# Cambio del módulo de rodamiento de rueda

Se requieren componentes adicionales

Fabricante: Alexander Dennis

Modelos: Enviro 400, 500  
Euro 2, 3, 4, 5  
Javelin  
Trident 2, 3

Fig. 1: En ejes con la identificación S63U, además del módulo de rodamiento de rueda, también deben sustituirse el disco de freno, el alojamiento de rueda, los pernos de rueda y los tornillos de fijación.

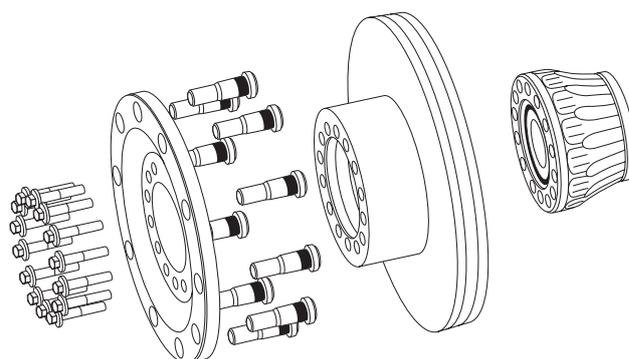
El fabricante de autobuses Alexander Dennis, ha cambiado los ejes DANA mencionados anteriormente (S63U, S75U, T75U) del proveedor de rodamientos de rueda **Timken** a **FAG**.

Si en el marco de una reparación hay montado aún un rodamiento de rueda de Timken, se deben sustituir en los ejes con la identificación S63U, S75U y T75U determinados componentes adicionales.

Identificación de eje	Componentes necesarios	Nº de artículo Alexander Dennis	Cantidad
S63U	Alojamiento de rueda	658468-3	1 x
	Pernos de rueda	650723-2	10 x
	Disco de freno	658468-4	1 x
	Tornillos de fijación	658468-5	14 x
S75U	Alojamiento de rueda	661391-2	1 x
	Tornillos de fijación	661391-3	14 x
T75U	Alojamiento de rueda	661391-2	1 x
	Tornillos de fijación	661391-3	14 x
NDS 80	ninguno	-	-

Par de apriete del tornillo de fijación: 236-260 Nm (174 - 192 lbf ft)
